STUDIO DI IMPATTO AMBIENTALE

RELAZIONE RISPOSTA CHIARIMENTI

ECORECUPERI srl

Rev. 01 - Faenza, 20/10/2022

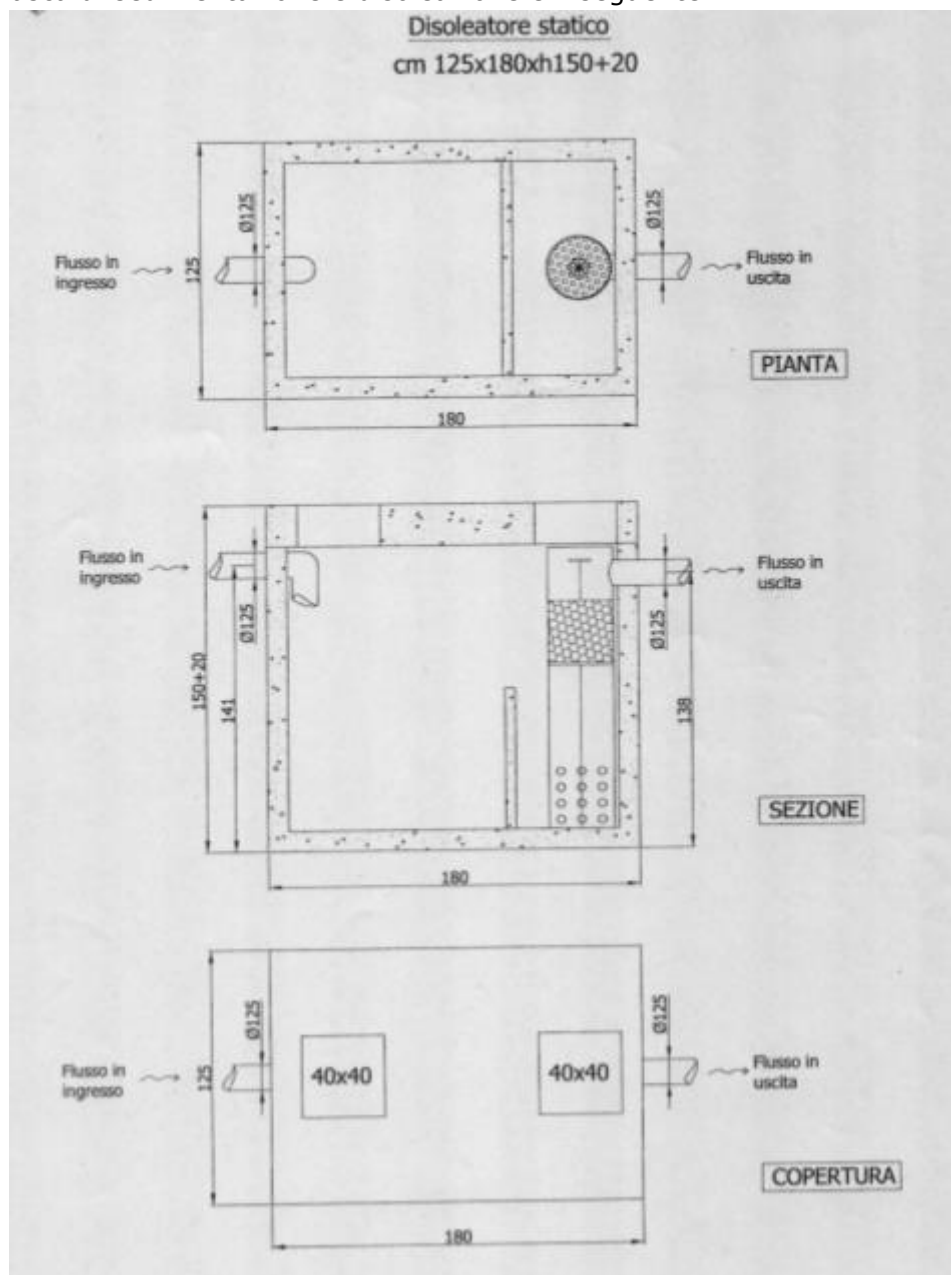
Si presenta tavola con aggiornamento delle superfici a causa di un errore della precedentemente consegnata in cui, erroneamente, era stata identificata come drenata in prima pioggia anche la superficie tra il cancello di via Roma e la pesa che, essendo pendente verso il cancello, non risulta drenata in prima pioggia.

La superficie drenata in vasca di prima pioggia risulta essere quindi pari a 600 mq.

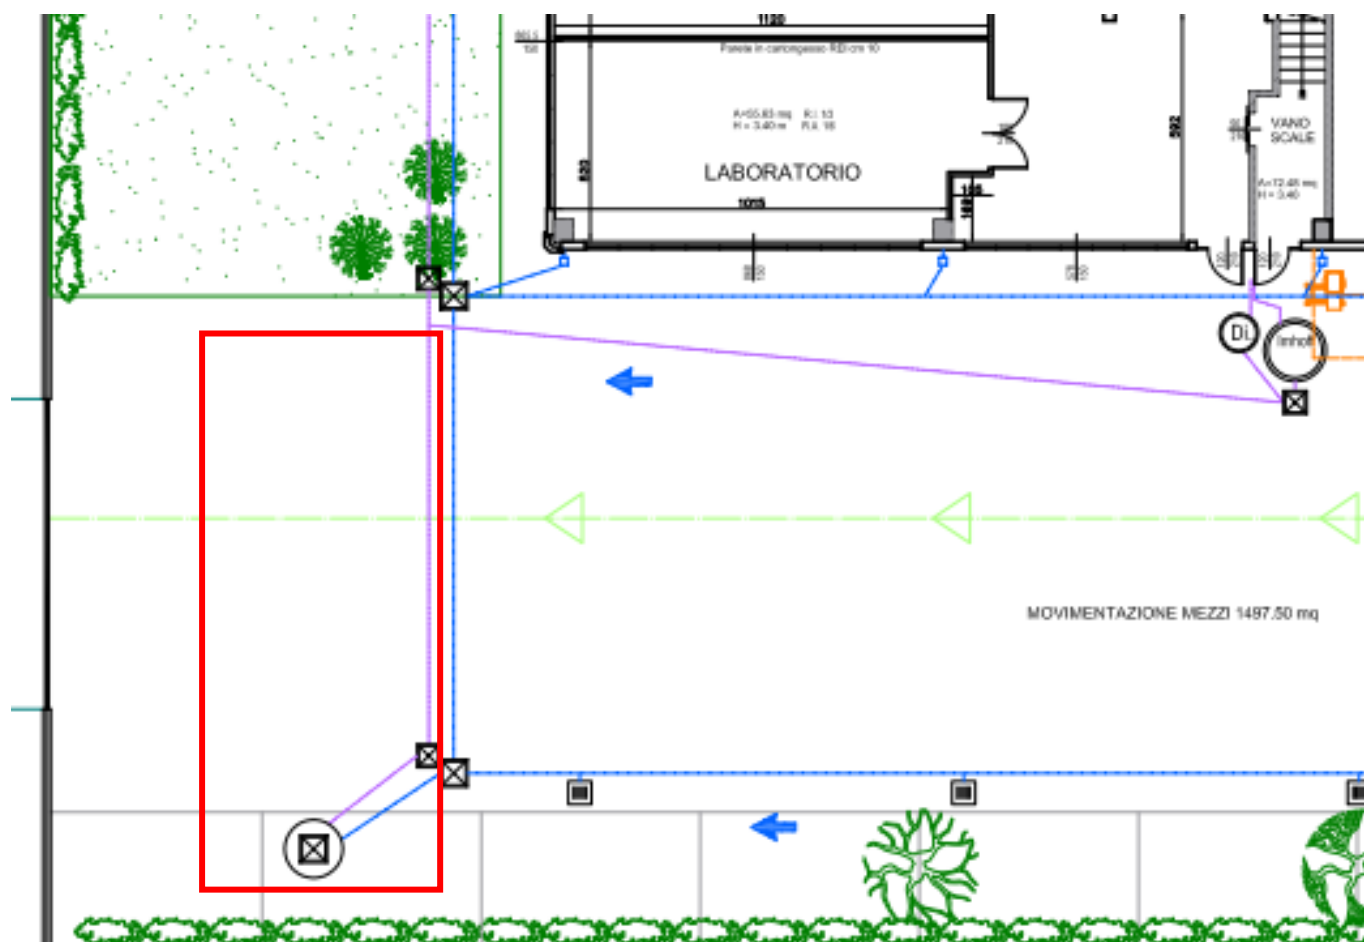
La planimetria visionata in sede di integrazioni presenta un refuso nel punto relativo alle reflue domestiche.

Infatti, in tale punto è presente una vasca di 5 metri cubi che, con l'adiacente vasca da 20 mc, costituisce accumulo idrico ai fini antincendio (totale 25 mc).

In origine tale vasca era stata predisposta per poter ricevere e accumulare acqua meteorica non contaminata e la rete disegnata rappresenta la predisposizione esistente mai attivata.

Si riporta Allegato 01 "Planimetria dettagliata della rete fognaria e del perimetro/tipologie dei depositi esterni" con evidenziata in ingrandimento la rete fognaria nell'intorno della vasca PP.

Pertanto, le tubazioni da e per tale vasca di accumulo risultano chiuse e non utilizzabili.
